改善箇所説明図

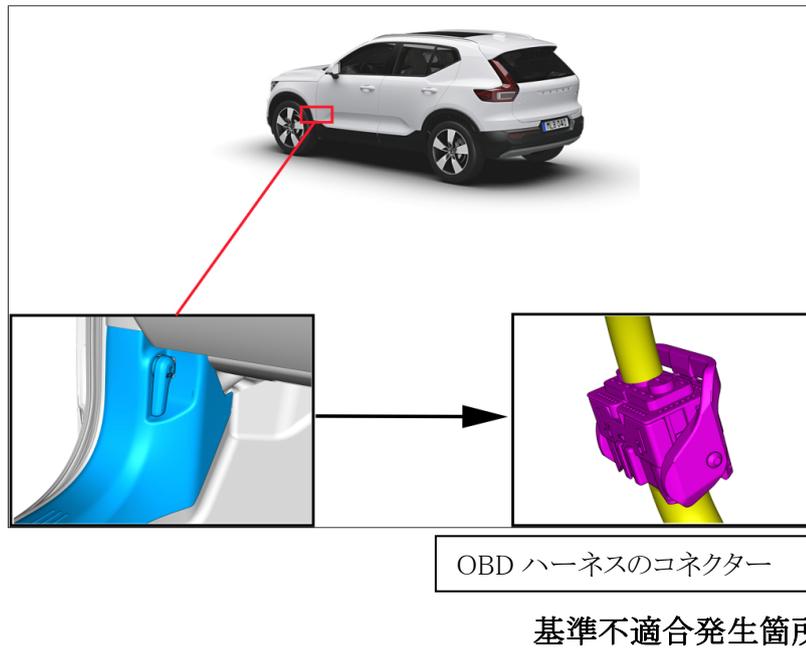
基準不適合発生箇所

OBD のハーネスにおいて、ハーネス設計工程の管理が不適切なため、配線の接続位置が仕様とあっていないことがある。そのため汎用の診断器で車両と通信ができないおそれがある。

改善の内容

全車両、OBD のハーネスの配線を正規の位置に修正する。

識別

運転者席側ドアアヒンジ取り付けボルト(上側)の頭に白ペンを塗布する。
